# Gemeente Amsterdam

## Centrale Verkeerscommissie

### Vastgesteld verslag

Vergadering: 1244<sup>e</sup> CVC  
Datum: 2 februari 2021  
Tijd: 13.00 uur  
Plaats: Online via MS Teams

Figuur 1: DO Distelweg tussen de 50km-drempels, na herinrichting Asterweg (geacc. 1154<sup>e</sup> CVC)

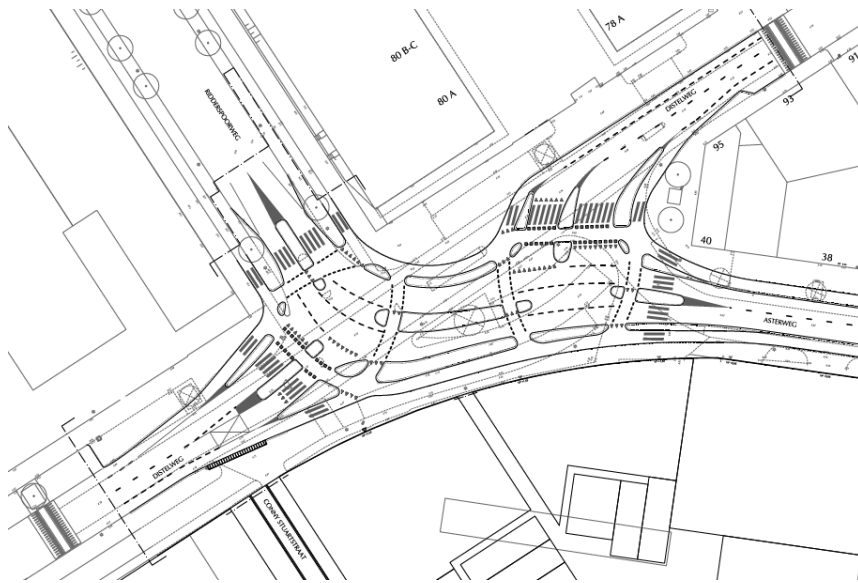
In de bocht de fietsstroken niet aanbrengen, alleen fietsstroken in de rechtstand aanleggen. In de bocht kan namelijk een vrachtwagen met oplegger uitzwaaien over een fietsstrook.

- De CVC adviseert positief ten aanzien van het ontwerp tijdelijke fietsstroken van pontaanlanding tot de Ton van Duinhovenweg, Distelweg west. Aanvullend adviseert de CVC het volgende.
- De fietsstroken alleen in de rechtstand aanbrengen. De CVC vreest dat de fietser in de bocht in de knel komt als een vrachtwagen met oplegger uitzwaait over een fietsstrook.
